Znak: WGF.271.1.1.2017.PK

WYJAŚNIENIE TREŚCI SIWZ

Dotyczy postępowania o udzielenie zamówienia publicznego pn.: „**Termomodernizacja i zastosowanie odnawialnych źródeł energii na obiektach użyteczności publicznej Gminy Mirów**”

Zadaszenie nad wejściem do kotłowni
Skala 1:50

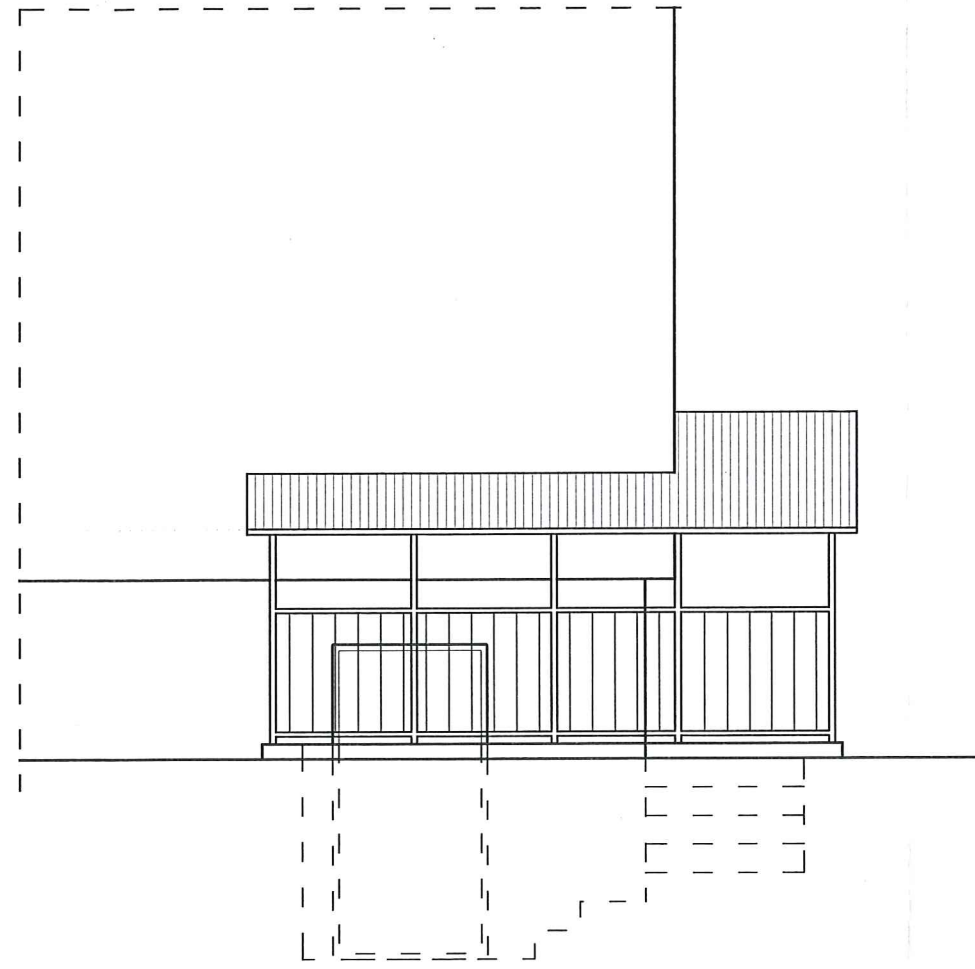
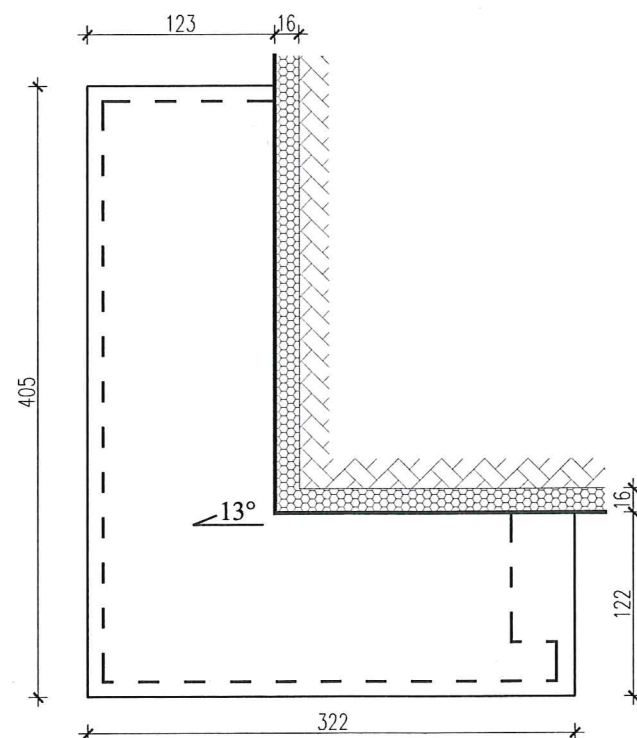
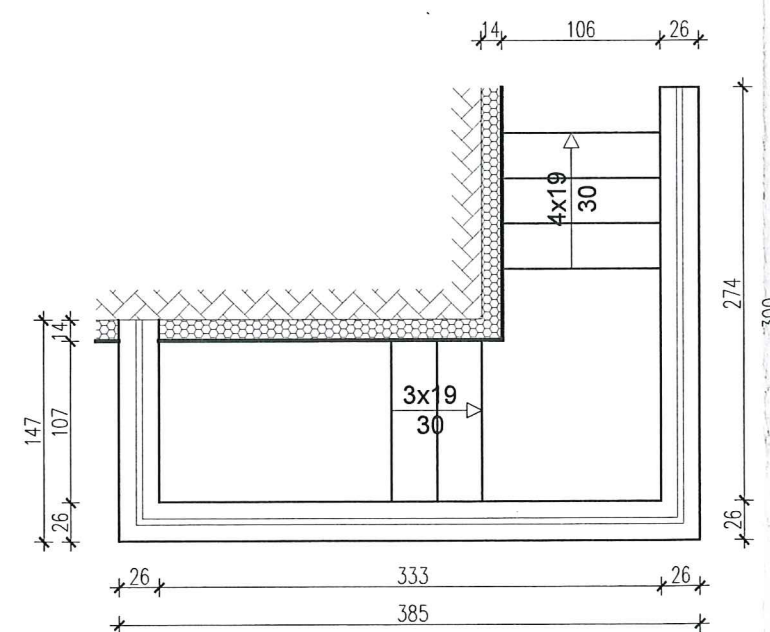
„Proszę o podanie wymiarów i określenia zadaszenia nad schodami do kotłowni rysunku”

„Proszę o potwierdzenie bądź zaprzeczyć, że do oferty należy doliczyć daszek nad kotłownią”

Zadaszenie wykonane z profili stalowych oraz przykryte blachą trapezową T35. Wymiary zadaszenia załączniku nr 1 do niniejszego pisma

Tak, do oferty należy doliczyć wykonanie daszka nad wejściem do kotłowni.
